Analyse der Ergebnisse des EU- Stresstest der Kernkraftwerke Fes- senheim und Beznau

Teil 2: Beznau

Darmstadt, 11.10.2012

**Ministeriums für Umwelt, Klima und Energie-
wirtschaft Baden-Württemberg**

Abbildung 3.2: Vergleich der Gefährdungskurven aus PEGASOS mit den Gefährdungskurven der aktuellen Auslegungen, Fundamentniveau der Reaktorgebäude, Medianwerte (50%-Fraktile); aus (HSK 2007)

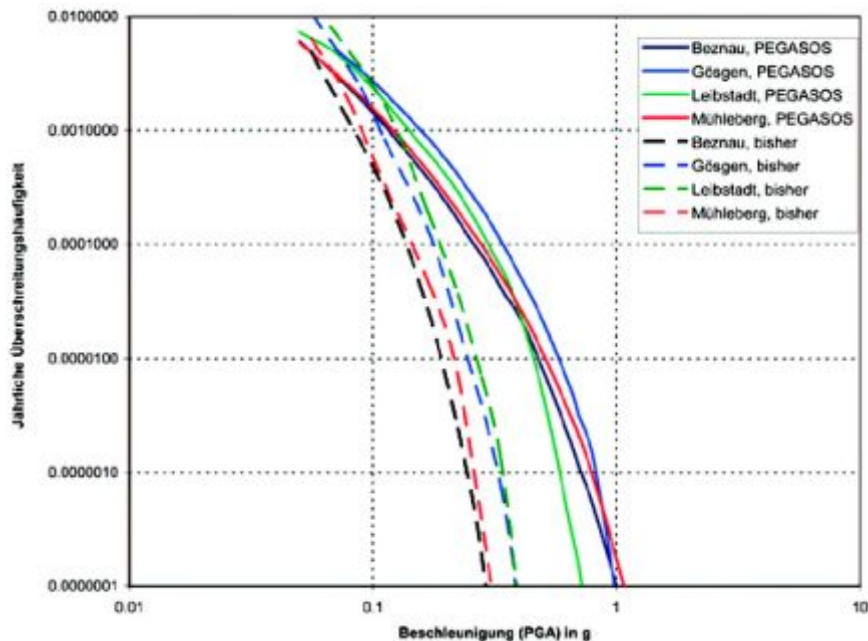
Aus Abbildung 3.2 lässt sich ablesen, dass die der aktuellen Auslegung zu Grunde liegende Gefährdungskurve bei einer Überschreitungswahrscheinlichkeit von 10^{-5} pro Jahr eine maximale horizontale Bodenbeschleunigung auf dem Fundamentniveau des Reaktorgebäudes von etwa 0,19 g liefert. Wird dasselbe Verhältnis zwischen der Beschleunigung auf Höhe der Geländeoberkante und auf der Höhe des Reaktorgebäudefundaments angenommen wie bei der Überschreitungswahrscheinlichkeit von 10^{-4} pro Jahr (0,21 g zu 0,15 g), ergibt sich eine maximale Bodenbeschleunigung an der Geländeoberkante von 0,27 g. Bezogen auf diesen Wert liegt die seismische Reserve für die Pfade 4 und 13 bei 1,7 statt bei 2,2.
